改善箇所説明図

改善の内容

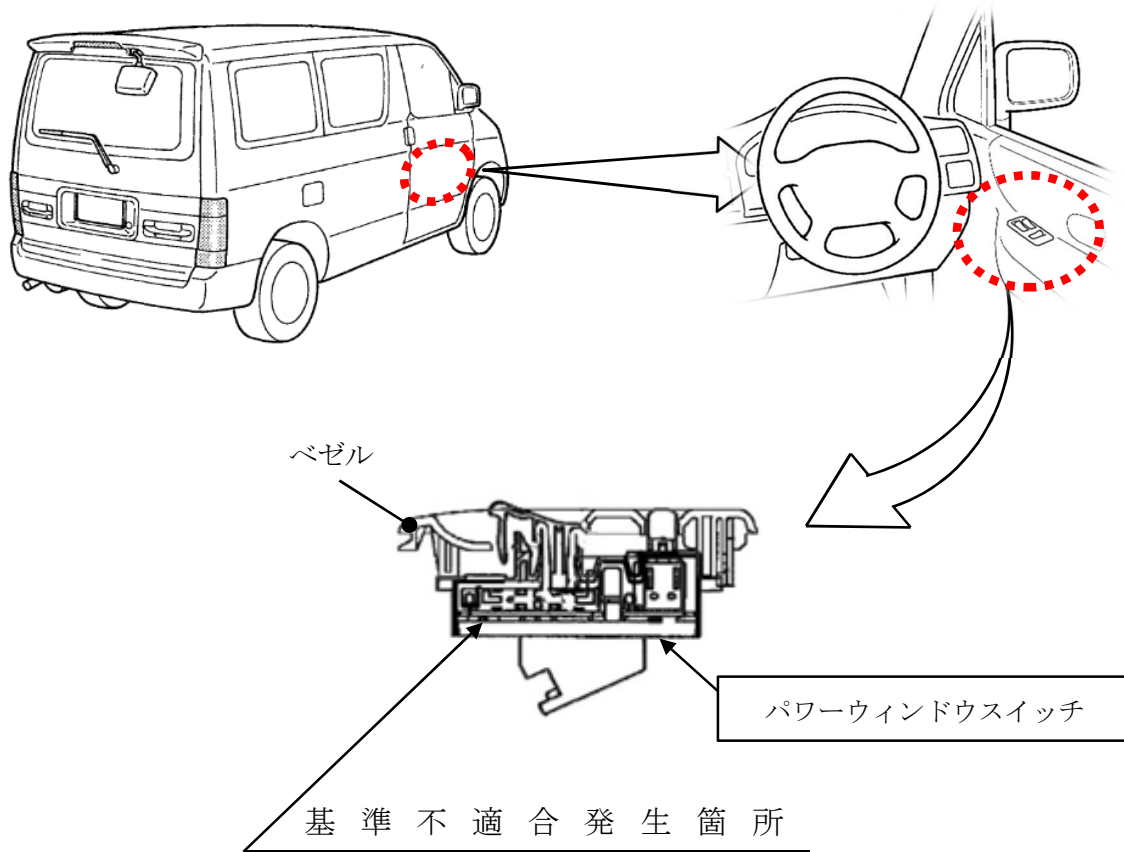
運転席ドア部のパワーウィンドウスイッチにおいて、内部構造が不適切なため、多量の水分がスイッチ内部に浸入すると、スイッチ内部の基板に異常電流が流れることがある。そのため、当該部位が発熱、溶損し、最悪の場合、発火するおそれがある。

全車両、パワーウィンドウスイッチを対策品と交換する。

識別：フューズ・ボックス・カバー（裏）に白ペンを塗布する。
